ZIGNAGO VETRO S.P.A.
Stabilimento di Fossalta di Portogruaro

NUOVO FORNO 14 E RINNOVAMENTO DEL FORNO 11

Provvedimento Autorizzativo Unico Ambientale
Integrazioni richieste dagli Enti

Figura 2 - Paratia

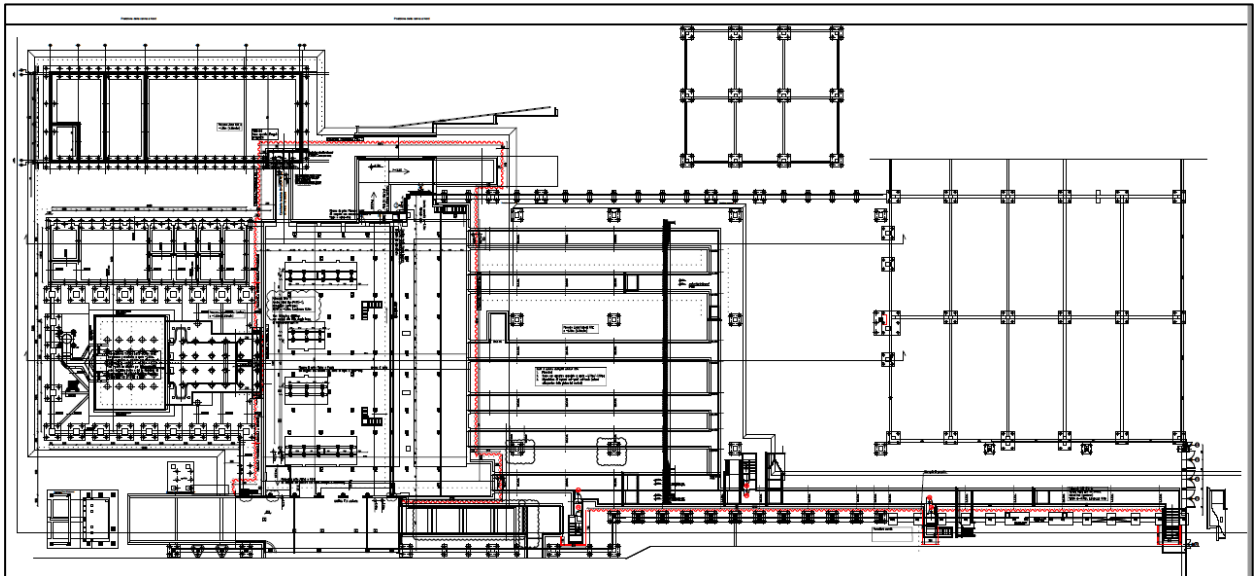
1. sono previste in fase di esecuzione opere provvisorie che consentano l'esecuzione di scavi all'asciutto, ma non viene fatto alcun cenno all'impatto sugli acquiferi e sull'assetto idrostatico e idrodinamico sulle falde contenute negli acquiferi intercettati.

Con la posa della paratia saranno realizzati una serie di drenaggi lineari a mezzo file di punte filtranti con lunghezze variabili e con il seguente schema ambo i lati:

- prima fase posa fila a monte e a valle paratia con testa w.p. a -1.50 m;
- con falda aggettata si procede a scavo fino a -4.00 circa;
- riposizionamento w.p. con teste a -4.00 m
- ulteriore abbassamento fondoscavo a -6.10 (fondazione cantina) e a -
- 6.65 m (max profondità aggettamento -
- 50 cm da magrone);
- completamento opere di scavo e posa fila w.p. centrali come da schemi progettuali di dettaglio.

Particolare attenzione andrà prestata al comportamento degli strati sabbiosi oltre quota - 9,00 m il cui attraversamento potrebbe influenzare in modo significativo le portate di pompaggio. In ogni caso, in fase di completamento dello scavo sarà garantita (in base alle stratigrafie delle prove CPT), una copertura di circa 3,00 m al primo strato sabbioso potenzialmente acquifero, condizione che conforta in merito alla possibilità di sollevamento del fondo scavo stesso.

In cantiere è opportuno venga istituito un servizio di monitoraggio topografico e di tipo osservazionale sulle strutture contermini all'area degli scavi per valutare eventuali impatti dell'abbassamento della piezometrica sulle strutture esistenti. In rosso è disegnato il contorno della paratia.

INTERVENTO 4: RIQUALIFICAZIONE DELL'ASSE DI VIA MANZONI

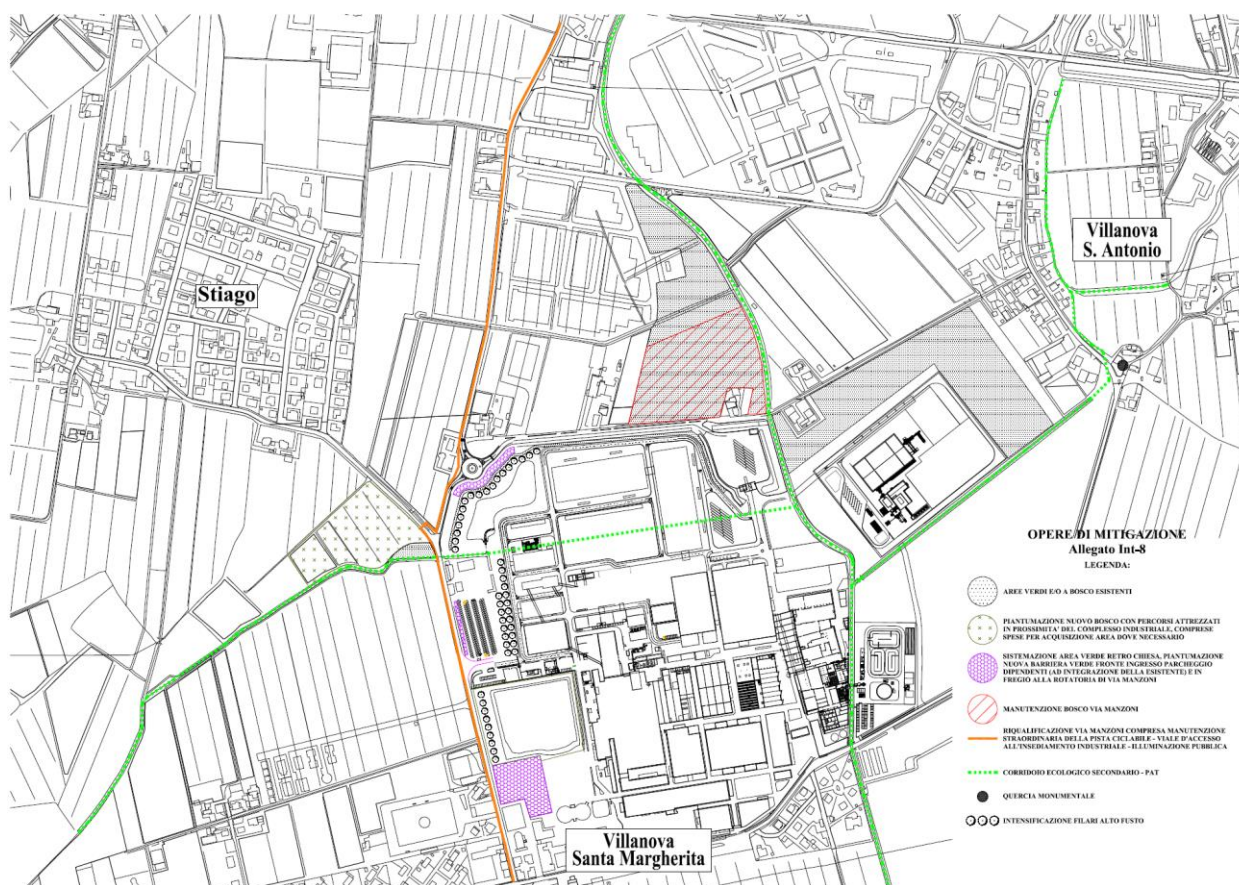
- 2. Con riferimento alle opere di mitigazioni proposte dal Comune di Fossalta di Portogruaro, volte a migliorare la percezione visiva e l'inserimento territoriale dell'impianto, si chiede alla ditta di presentare delle proposte progettuali relativamente agli ambiti territoriali individuati dal Comune di Fossalta di cui alla tavola sotto riportata al punto 8). In particolare per quanto concerne l'area polifunzionale posta ad ovest dello stabilimento tra via Einaudi e il canale Bisson, considerato quanto previsto dal Piano delle Acque del Comune e la disponibilità del Consorzio di Bonifica, sia valutata anche la possibile funzione idraulica della sopracitata proposta mitigativa.*

Riqualificazione di Via Manzoni dalla Strada Statale 14 all'abitato di Villanova Santa Margherita con la manutenzione straordinaria della pista ciclopeditonale e nuovo impianto di illuminazione pubblica e opere a verde connesse. Questo intervento si rende necessario in quanto con la realizzazione del Terzo Forno è stata prescritta la riasfaltatura della viabilità di accesso allo stabilimento ma l'opera, di prossima esecuzione, non ha interessato il sedime dell'esistente pista ciclabile che invece necessita di un intervento di manutenzione straordinaria con rifacimento in alcuni tratti del sottofondo. Inoltre il primo tratto dalla SS14 è ad oggi privo di illuminazione pubblica. L'intervento dovrà essere completato con opere a verde per la creazione di un idoneo viale di accesso all'abitato di Villanova Santa Margherita ed essere esteso anche lungo via Einaudi (a collegamento con l'abitato di Stiago).

Si allega (Int-8) la tavola delle proposte mitigazioni ambientali
